OPPDRAAG	<b>Leiligheter Nedre Nøttveit</b>	DOKUMENTKODE	10263901-01-RIGberg-NOT-001
EMNE	Skredfarevurdering iht. TEK17	TILGJENGELIGHET	Åpen
OPPDRAAGSGIVER	SE - Arkitektur	OPPDRAAGSLEDER	Bjørn André Nygård
KONTAKTPERSON		SAKSBEHANDLER	Solveig Nøttestad
KOPI		ANSVARLIG ENHET	10233013

# Uavhengig kvalitetssikring av skredfarevurdering – Nedre Nøttveit

OPPDRAG	Leiligheter Nedre Nøttveit	DOKUMENTKODE	10263901-RIGberg-NOT-002
EMNE	Tilsvar uavhengig kvalitetssikring av Skredfarevurdering iht. TEK17	TILGJENGELIGHET	Åpen
OPPDRAGSGIVER	SE-Arkitektur	OPPDRAGSLEDER	Bjørn André Nygård
KONTAKTPERSON	Vebjørn Olsen	UTARBEIDET AV	Solveig Nøttestad
KOPI		ANSVARLIG ENHET	10233013 Skred, naturfare og ingeniørgeologi

<b>Vedlegg 3: Faresonekart</b>		Kunde:
<b>Leiligheter Nedre Nøttveit</b>		<b>SE - Arkitektur</b>
Prosjektnr: 10263901-01		Utarbeidet av:
Vedlegg 3	Dato: 16.03.2025	
Tegnet: SDN	Kontr: AØ	
Originalt format: A3

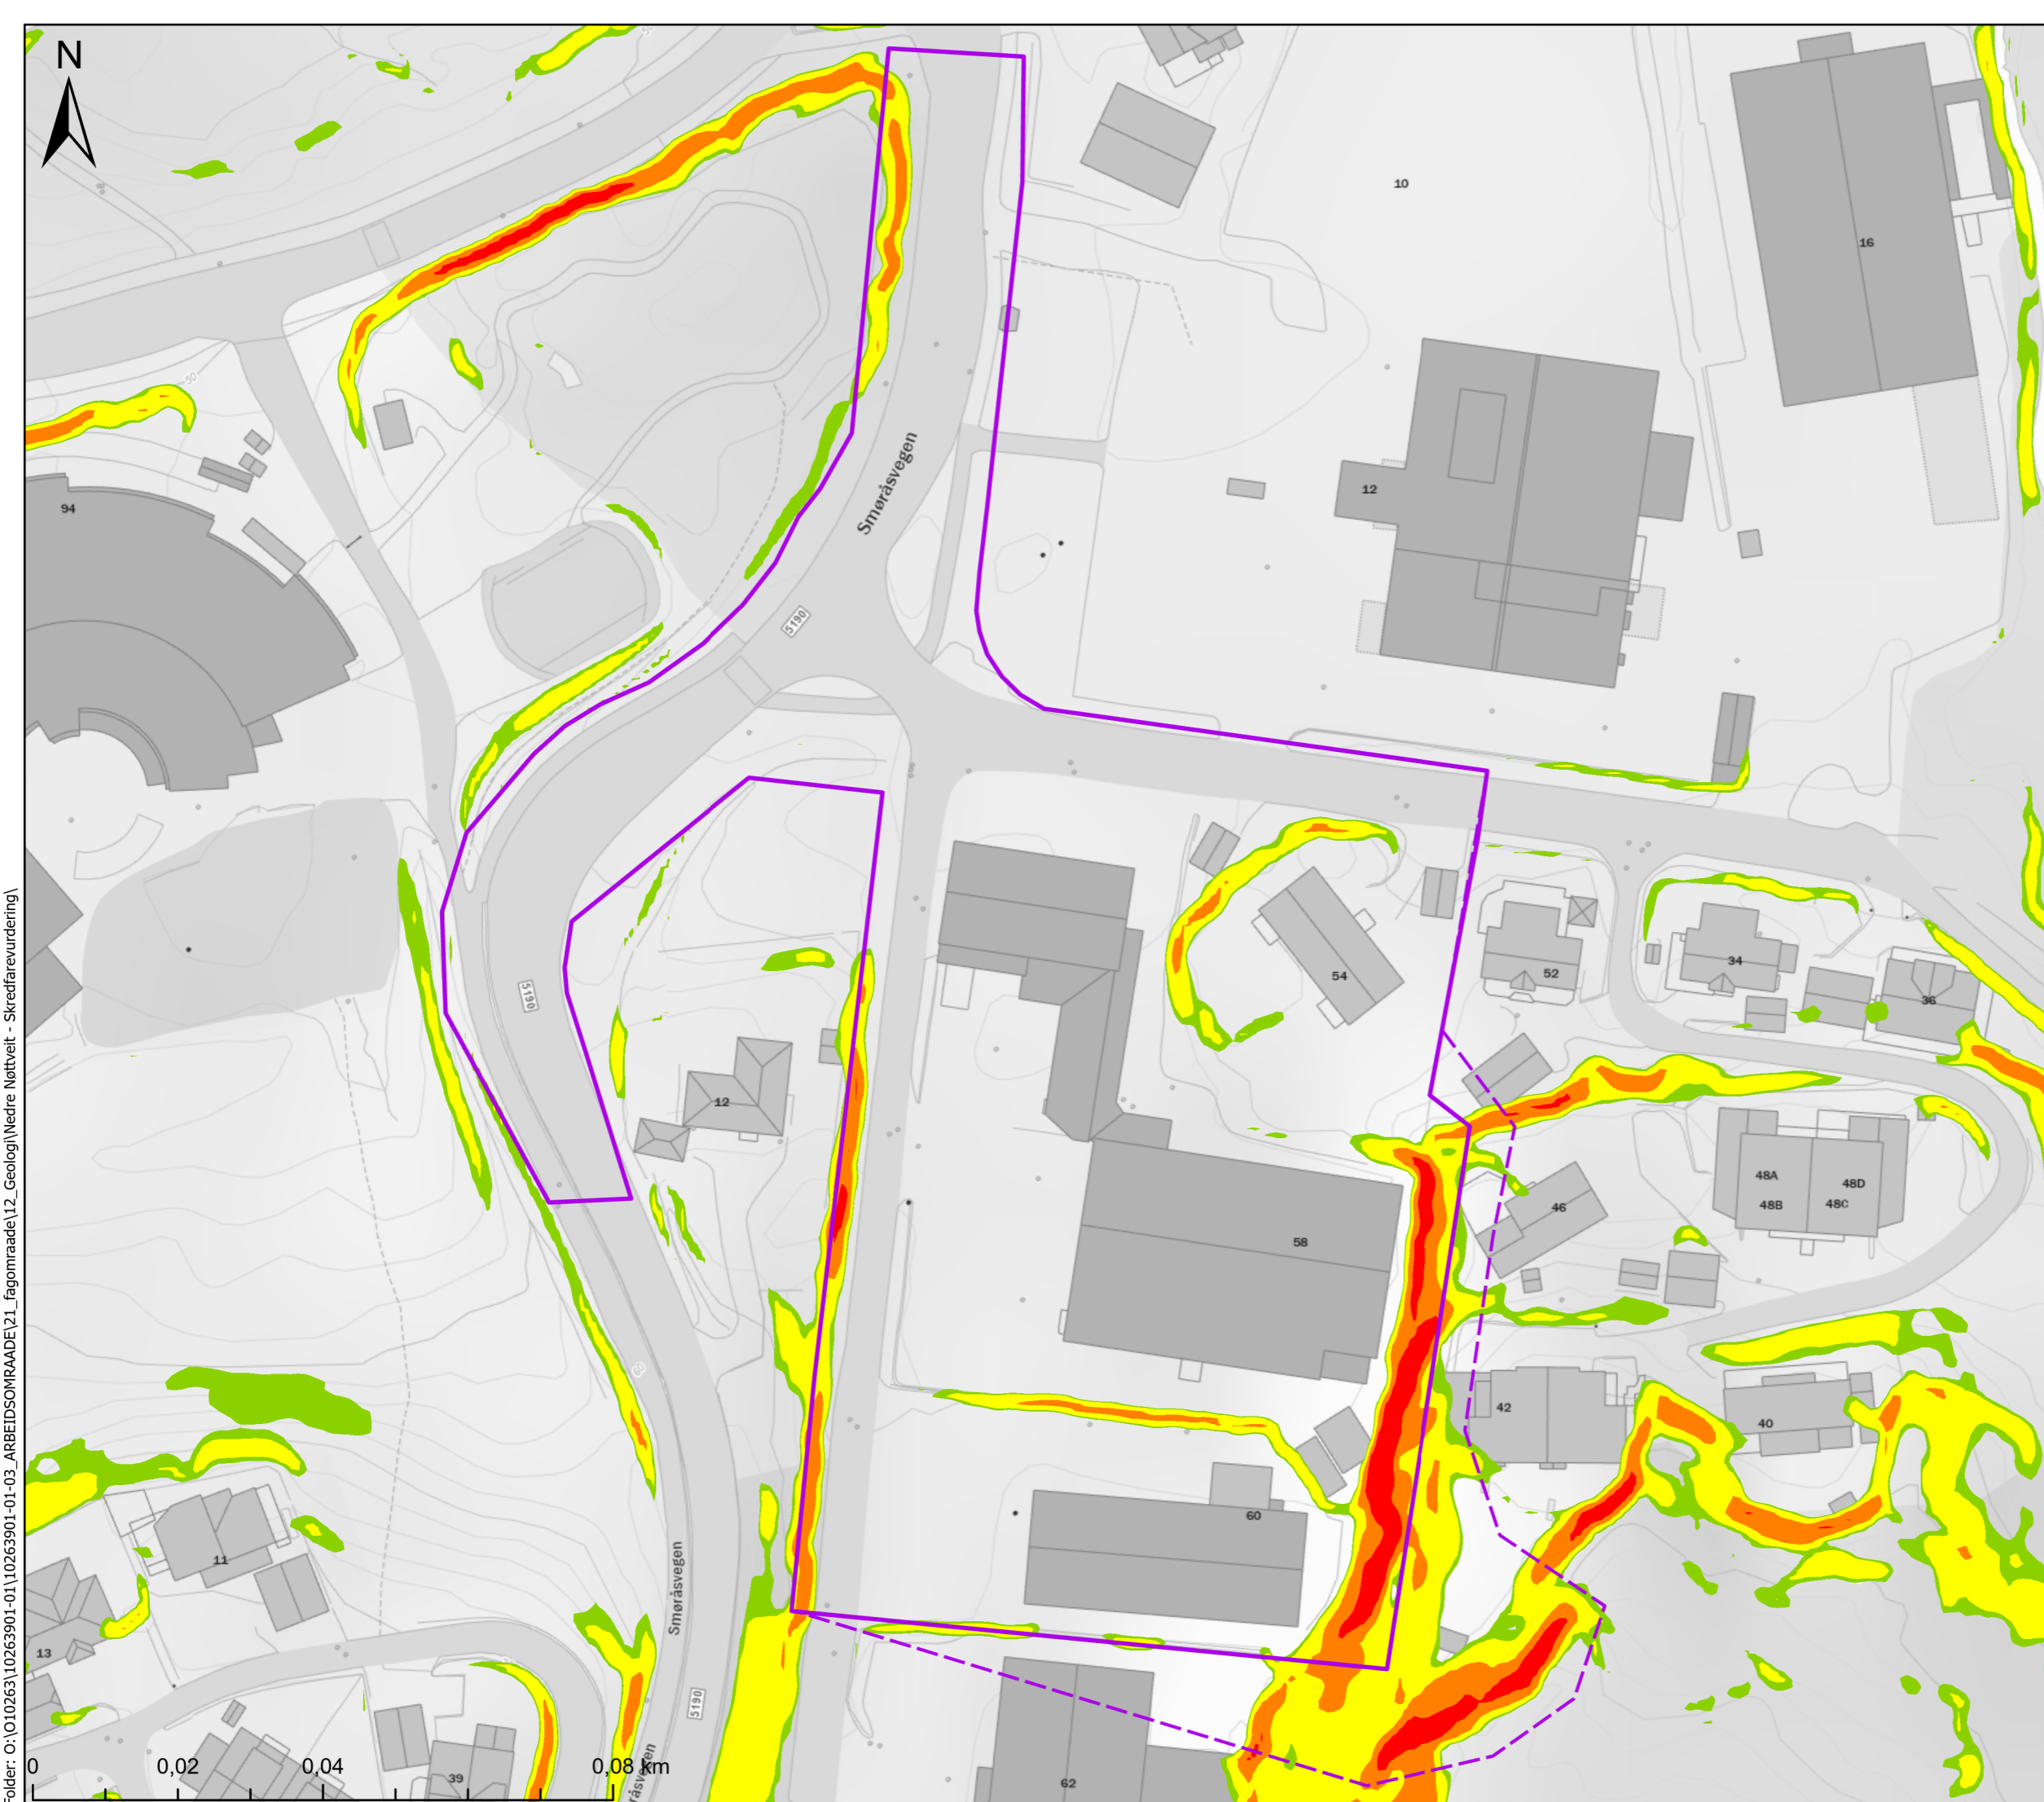
3.6.	Flomskred	OK	
3.7.	Sørpeskred	OK	
3.8.	Samlet skredfare	OK	Det kan med fordel uttrykkes mer eksplisitt at Multiconsult vurderer at den årlige nominelle sannsynligheten for skred stedvis er større enn 1/100, 1/1000 og 1/5000, selv om dette også fremgår av faresonekartet.

3.8	Samlet skredfare	OK	Det kan med fordel uttrykkes mer eksplisitt at Multiconsult vurderer at den årlige nominelle sannsynligheten for skred stedvis er større enn 1/100, 1/1000 og 1/5000, selv om dette også fremgår av faresonekartet.	Tydligere beskrevet i tekst
3.9	Bilder	OK		
3.10	Helningskart	OK		
3.11	Registreringskart	AV	Det mangler sporlogg for befaring i registreringskartet.  Symboliseringen for steinsprang stemmer heller ikke med symboliseringen gitt i NVEs veileder.	Sporlogg lagt til i registreringskart.  Symbologi er hentet fra NVEs mal, og kommer trolig feil inn.
3.12	Modelleringskart	OK	Det er ikke gjort modelleringer, og det er begrunnet.	OK
3.13	Faresonekart	OK		
3.14	Skog	OK

<b>Vedlegg 2: Registreringskart</b>	Kunde:
<b>Leiligheter Nedre Nøttveit</b>	<b>SE - Arkitektur</b>
Prosjektnr: 10263901-01	Utarbeidet av:
Vedlegg 2	Dato: 11.06.2025
Tegnet: SDN	Kontr: AØ
Originalt format: A3	<b>Multi</b> consult

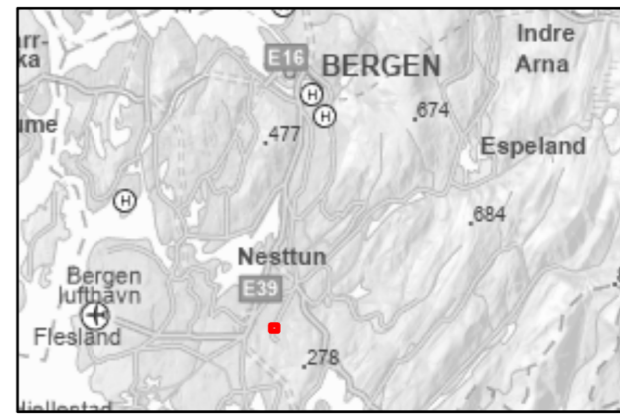
ID	Tema	Status	Kommentar
2.1.	Terrengmodell	OK	
2.2.	Historiske skredhendelser	ANM	Den registrerte skredhendelsen fra 2025 vist i figur 6 bør merkes av tydeligere på registreringskartet, siden det ikke bare er en blokk man har observert, men en hendelse man kan tidfeste noenlunde. Den bør også meldes inn på skredregistrering.no, noe som med fordel kan oppgis i rapporten at er utført. Det er litt tvetydig hva som menes med størrelse på steinsprangblokker på 0,1-0,5 m. Er det lengste akse eller skulle det stått 0,1-0,5 m <sup>3</sup> ?

2.6.	Geologiske kart	OK	
2.7.	Flyfoto	OK	
2.8.	Klimadata	OK	
2.9.	Skog	OK	
2.10.	Feltarbeid	OK	Fra bilder fremstår det som at området er tilstrekkelig befart. Det mangler imidlertid sporlogg i registreringskartet, se ID 3.11.

3.9.	Bilder	OK	
3.10.	Helningskart	OK	
3.11.	Registreringskart	AV	Det mangler sporlogg for befaring i registreringskartet. Symboliseringen for steinsprang stemmer heller ikke med symboliseringen gitt i NVEs veileder.

ID	Tema	Status	Kommentar	Svar
2.1	Terrengmodell	OK		
2.2	Historiske skredhendelser	ANM	<p>Den registrerte skredhendelsen fra 2025 vist i figur 6 bør merkes av tydeligere på registreringskartet, siden det ikke bare er en blokk man har observert, men en hendelse man kan tidfeste noenlunde. Den bør også meldes inn på skredregistrering.no, noe som med fordel kan oppgis i rapporten at er utført.</p> <p>Det er litt tvetydig hva som menes med størrelse på steinsprangblokker på 0,1-0,5 m. Er det lengste akse eller skulle det stått 0,1-0,5 m<sup>3</sup>?</p>	<p>Hendelsen er markert i registreringskart.</p> <p>Skrivefeil rettet til m<sup>3</sup>.</p>
2.3	Tidligere skredfareutredninger	OK	Det er ryddig å evt. vise til at man har sjekket NVEs Atlas el.	Henvist til NVEs Atlas.
2.4	Aktsomhetskart	OK		
2.5	Eksisterende sikringstiltak	OK		
2.6	Geologiske kart	OK

2.7	Flyfoto	OK		
2.8	Klimadata	OK		
2.9	Skog	OK		
2.10	Feltarbeid	OK	Fra bilder fremstår det som at området er tilstrekkelig befart. Det mangler imidlertid sporlogg i registreringskartet, se ID 3.11.	Sporlogg lagt til i registreringskart.
